**APPALTO 154/2018.
ACCORDO QUADRO DELLA DURATA DI 42 MESI - FORNITURA DI MOTRICI TRANVIARIE
MONODIREZIONALI A PAVIMENTO RIBASSATO DA ADIBIRE AL SERVIZIO PASSEGGERI
SULLA RETE TRANVIARIA TORINESE
CUP J10F1800000004.; CIG 76615921BB
PROCEDURA APERTA AI SENSI DELL'ART. 54 E 123 DEL D.LGS. 50/2016.**

COMUNICAZIONE PER I CONCORRENTI N. 19

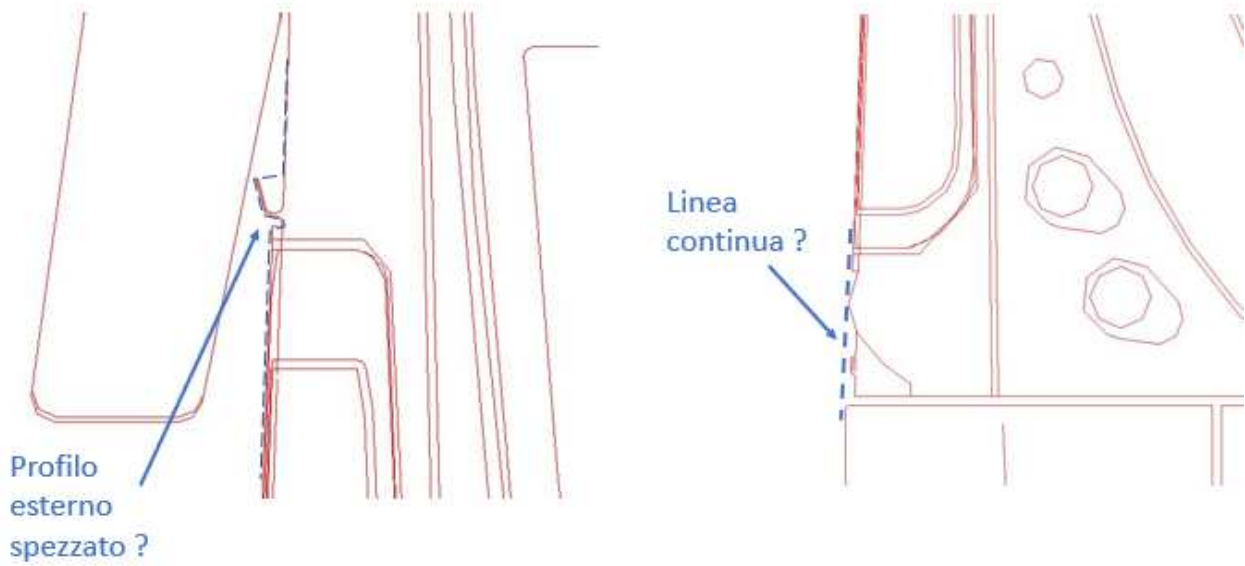
D: Nell'allegato 1.A9.C.1, che riporta il tracciato dei binari in corrispondenza dell'incrocio tra Via Arsenale e Corso Matteotti, non è presente l'ostacolo fisso rappresentato dalla banchina di fermata posta su Corso Matteotti. Si chiede se ciò non sia rilevante e se siano presenti eventuali altri ostacoli fissi non evidenziati nel suddetto Allegato 1.A9.C.1

R. Per rispondere conformemente al requisito richiesto si impieghi il file "_Zona52.dwg" del Catasto binari.

Sagoma serie 6000

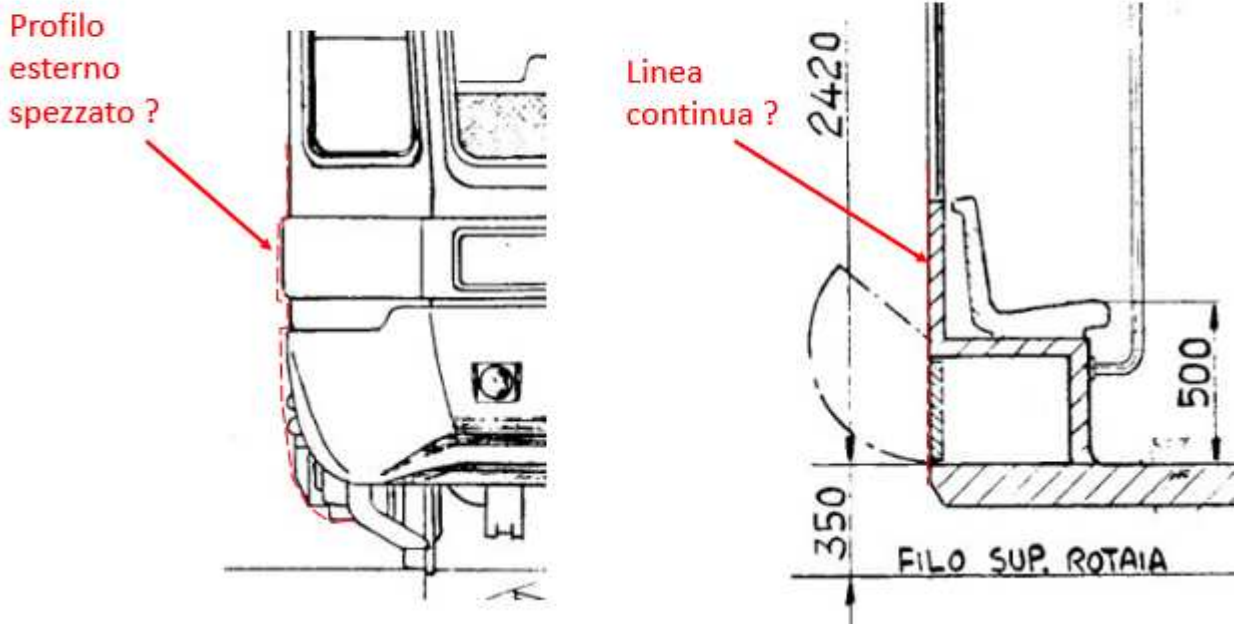
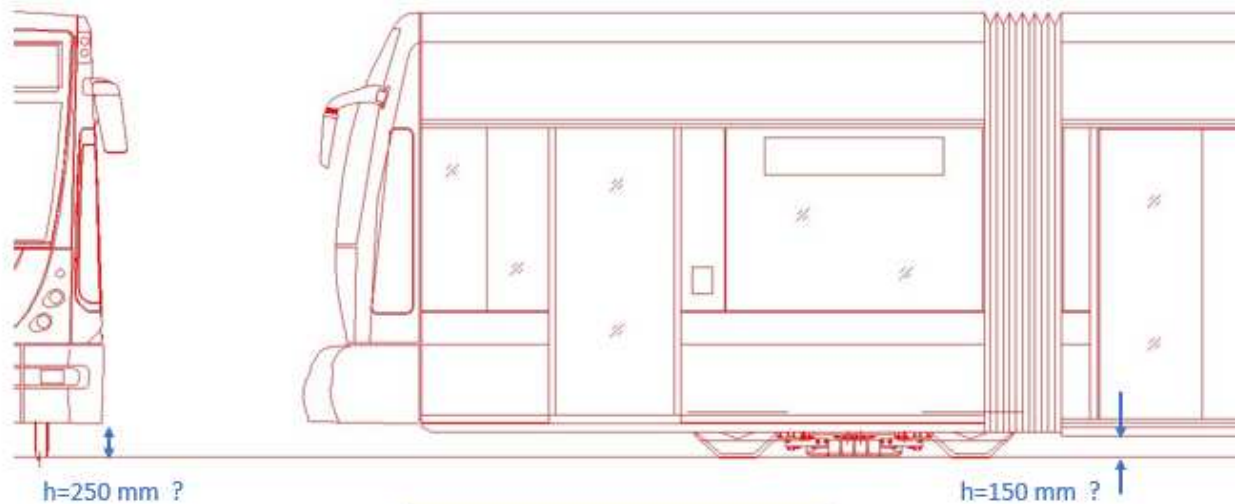
Si chiede se la richiesta che "il tram offerto non richiede ulteriori deroghe" sia dimostrata qualora la sagoma statica del nuovo tram, posto in condizioni nominali, non superi quella rappresentata dalle sagome statiche dei tram serie 5000 e 6000 posti nelle stesse condizioni nominali.

Si chiede inoltre se, ai fini della suddetta verifica, sia sufficiente il confronto tra le sezioni maestre delle strutture o siano da prendere in considerazione anche gli ingombri delle modanature e/o gocciolatoi presenti nelle sezioni maestre degli attuali tram serie 5000 e 6000 (rif. figure successive)

NB: manca sezione maestra

- R. 1 *Si conferma che il requisito è dimostrato quando la sagoma statica del nuovo tram posto in condizioni normali (articolo 3.1.2 della UNI 11174:2014) non supera quella rappresentata dalle sagome statiche dei tram serie 5000 e 6000 posti nelle stesse condizioni.*

- 2 *Si conferma che è sufficiente il confronto con le sezioni maestre delle strutture; con le deroghe e integrazioni ammesse dalla normativa vigente (a titolo esemplificativo ma non esaustivo dalle norme UNI 7156:2014 e UNI 11174:2014).*
